女川原子力発電所2号炉
地下水位の設定について
(審査会合での指摘事項に対する回答)

平成30年11月6日
東北電力株式会社

三次元浸透流解析結果
(地下水位低下設備が機能しない場合)

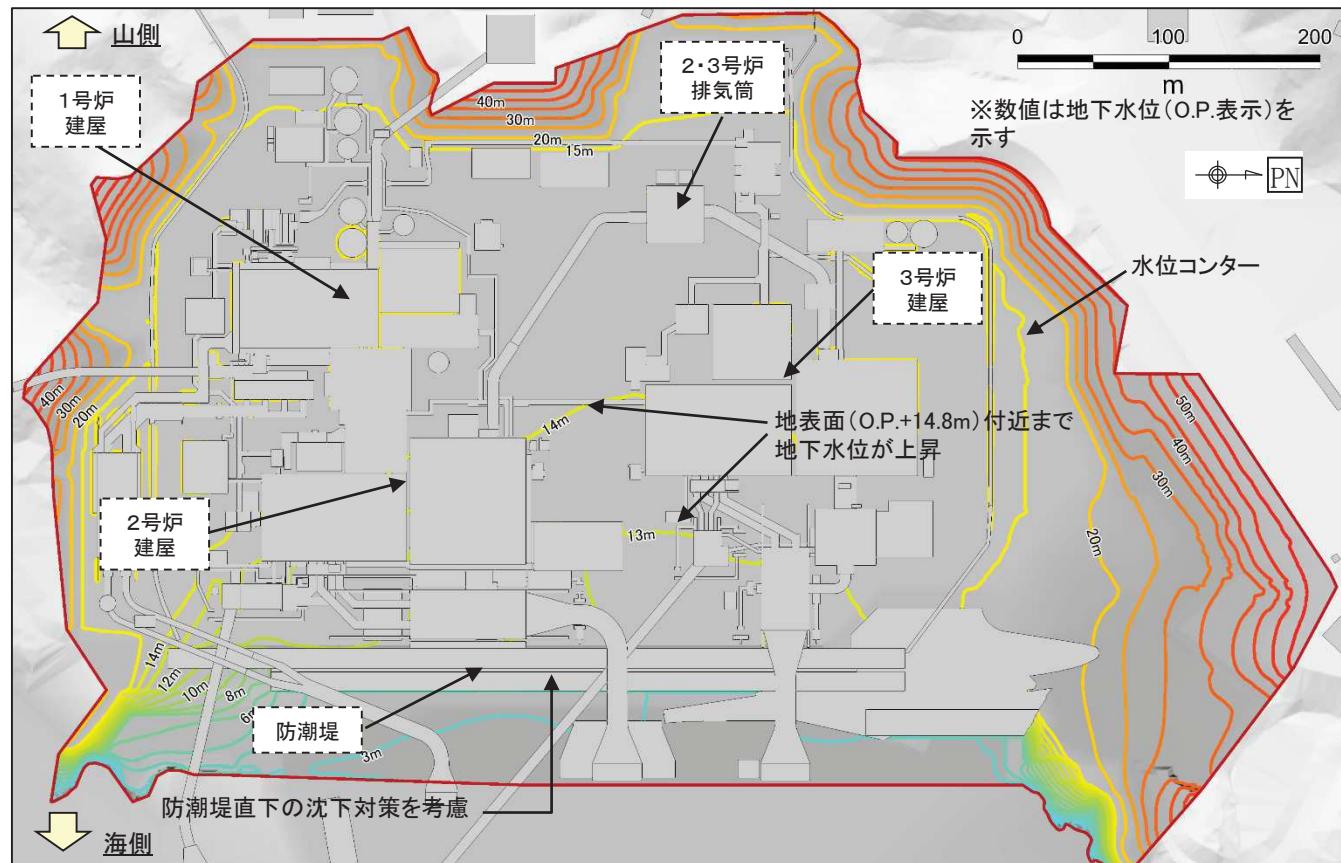
No.	審査会合におけるコメント(平成30年7月17日)	回答主旨	対応頁
1	<ul style="list-style-type: none">地下水位低下設備が機能しない場合の地下水位分布及び当該設備が安全機能を有する施設へ与える影響を整理し、提示すること。	<ul style="list-style-type: none">三次元浸透流解析を用いて、地下水位低下設備が機能しない場合の地下水位分布を評価し、地下水位低下設備の機能に期待する施設(以下、対象施設)等の既工認時等における設計値(水位・揚圧力)との関係から、その影響を評価した。三次元浸透流解析の結果、地下水位低下設備が機能しない場合、防潮堤の沈下対策に伴い対象施設周辺の地下水位は地表面付近まで上昇する可能性がある。地下水位上昇による常時での影響はないものの、基準地震動Ss発生時は対象施設の安全性が低下する可能性が否定できないことから、地下水位低下設備は「実用発電用原子炉及びその附属施設の位置、構造及び設備の基準に関する規則」(以下、設置許可基準規則)の関係条項(第3条2項他)への適合上、必要な設備であることを確認した。	p.18～p.27
2	<ul style="list-style-type: none">地下水位低下設備が常時から基準地震動Ssよりも小さい地震動及び基準地震動Ssの発生後までの機能維持について、具体的な設計及び運用手順を信頼性の観点も踏まえて検討し提示すること。	<ul style="list-style-type: none">地下水位低下設備の重要性に鑑み、地下水位低下設備を設計基準対象施設(以下、DB施設)として位置付けるとともに、信頼性確保の観点から、耐震性確保(Ss機能維持)及び非常用電源に接続する。	p.28～p.35
3	<ul style="list-style-type: none">地下水位の連續観測について、信頼性のある観測データを確保するための対応を検討し提示すること。	<ul style="list-style-type: none">信頼性向上の観点から、揚水井戸における地下水位を監視し、地下水位の異常上昇に対する検知性向上を図る方針とする。	p.32

- 地下水位低下設備が機能しない場合の地下水位分布を概略的に予測した浸透流解析の結果を示す。
- 境界条件として、陸地は地表面に静水圧固定境界、海域はH.W.L.(O.P.+1.43m)に静水圧固定境界を設定した。また、透水係数は再現解析で妥当性が確認された値(既工認段階の設定値)とした。
- 防潮堤の沈下対策(地盤改良・置換コンクリート)により海側への排水経路が遮断されることから、敷地内に流入した地下水が滞留し、地下水位が地表面付近まで上昇する、との想定が得られた。

(注)
本図は解析境界に水位固定した定常解析により得られた水面分布であり、実際の降雨条件とは異なるが、解析開始(地下水位低下設備が機能停止)から数年程度で地下水位が地表面近くに到達する。
